**Sanierung und Umgestaltung in Begegnungszone
Dorfstrasse im Abschnitt Burg- bis Bahnhofstrasse**

Bericht zur öffentlichen Auflage nach § 13 Strassengesetz

Vom Gemeinderat verabschiedet am 18. Dezember 2018

Abbildung 2: Umwegfahrten bei einer Begegnungszone mit Einbahnregime

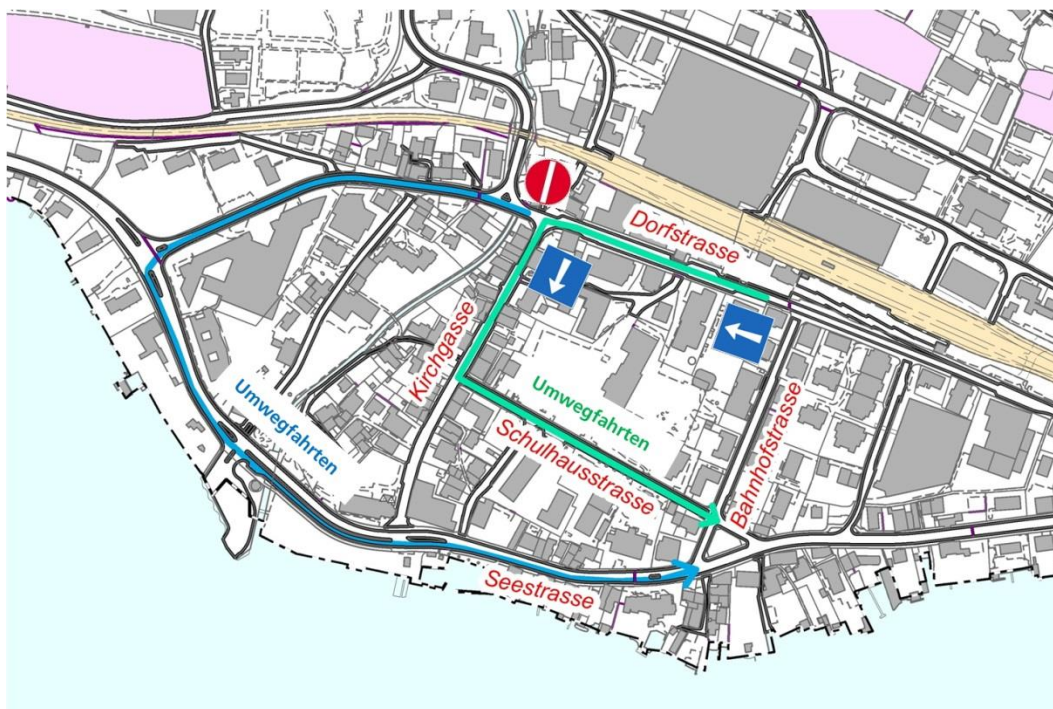
Die Dorfstrasse ist im Abschnitt Kirchgasse bis Bahnhofstrasse im Einbahnverkehr zu signalisieren, dadurch kann der Verkehr merklich reduziert werden. Wendemanöver entfallen dadurch, kein Kreuzverkehr von Autos, die links parkiert haben, die dann auf die rechte Spur wollen und keine Busse oder Lastwagen, die nicht Kreuzen können, weil sie zu breit sind. Der Gegenverkehr sollte über die Seestrasse führen.

Die Dorfstrasse ist im Abschnitt See- bis Bergstrasse im Einbahnverkehr (Richtung Zürich) exkl. Busbetrieb zu signalisieren. Dies würde die Situation stark beruhigen und viel übersichtlicher machen.

Aber Einbahnringe induzieren immer auch Umwegfahrten. Je grösser der Einbahnring ist, desto mehr Umwegfahrten werden erzeugt (vgl. Abbildung 2: Umwegfahrten bei einer Begegnungszone mit Einbahnregime). Damit ergeben sich abschnittsweise sehr hohe Verkehrsbelastungen. Das heisst, hier im konkreten Fall verlagert sich der Verkehr auf die Seestrasse und auch auf die Kommunalstrassen wie Rosengarten-, Bahnhof-, Schulhausstrasse und Kirchgasse. Eine Verkehrsführung in einem Einbahnring wirkt sich in der Regel beschleunigend auf den Verkehr aus, da die Anzahl Abbiegemanöver gegenüber einer Verkehrsführung im Gegenverkehr reduziert wird (Verflüssigung des Verkehrs) und weil die Kreuzungen zweier Verkehrsteilnehmer, die aufgrund der gewählten Strassenbreite von 5.40 m eine verkehrsberuhigende Massnahme ist, entfallen. Aufgrund der Umwegfahrten und der Beschleunigung werden zusätzliche Fahrzeugkilometer und damit zusätzliche CO₂- und Lärmemissionen generiert. Dies hätte nicht gewünschte Konsequenzen.

Beschluss: Die Einwendung wird nicht berücksichtigt.

Aber Einbahnringe induzieren immer auch Umwegfahrten. Je grösser der Einbahnring ist, desto mehr Umwegfahrten werden erzeugt (vgl. Abbildung 2: Umwegfahrten bei einer Begegnungszone mit Einbahnregime). Damit ergeben sich abschnittsweise sehr hohe Verkehrsbelastungen. Das heisst, hier im konkreten Fall verlagert sich der Verkehr auf die Seestrasse und auch auf die Kommunalstrassen wie Rosengarten-, Bahnhof-, Schulhausstrasse und Kirchgasse. Eine Verkehrsführung in einem Einbahnring wirkt sich in der Regel beschleunigend auf den Verkehr aus, da die Anzahl Abbiegemanöver gegenüber einer Verkehrsführung im Gegenverkehr reduziert wird (Verflüssigung des Verkehrs) und weil die Kreuzungen zweier Verkehrsteilneh-

Abbildung 6: Schleppkurvenprüfung mit Baumrabatte

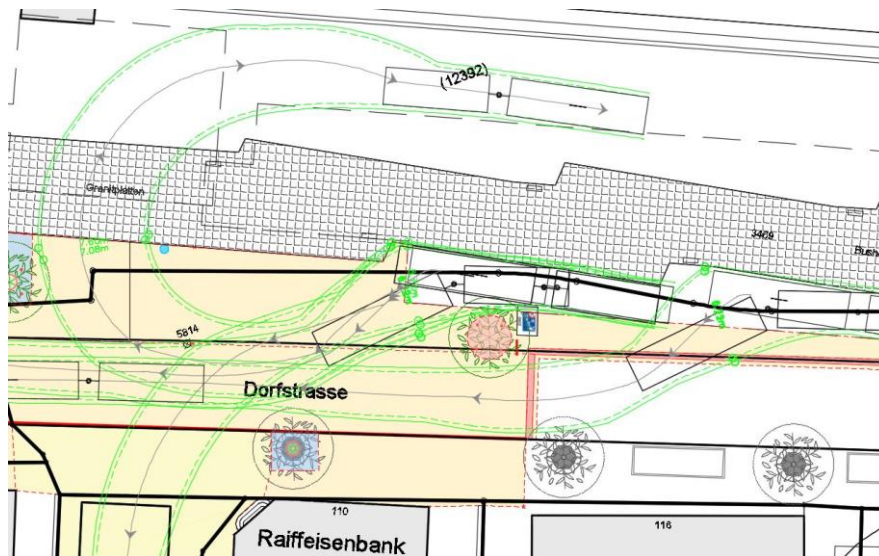
Das Eingangstor Ost zur Begegnungszone ist mit einem Baum mit entsprechenden Schutzmassnahmen zu ergänzen und baulich zu schützen. Auf der Bruechstrasse wurde die Tafel schon mehrmals angefahren.

Die Schleppkurvenprüfung der Buslinien der VZO hat ergeben, dass die Platzierung einer Baumgrube mit einem oder zwei Bäumen hinter der Verkehrstafel möglich ist. Die vorgeschlagene Massnahme wird in das Bauprojekt integriert. Es ist eine Baumscheibe mit einem Spitzahorn ‚Cleveland‘ (Acer platanoides ‚Cleveland‘) vorgesehen.

Beschluss: Die Einwendung wird berücksichtigt.
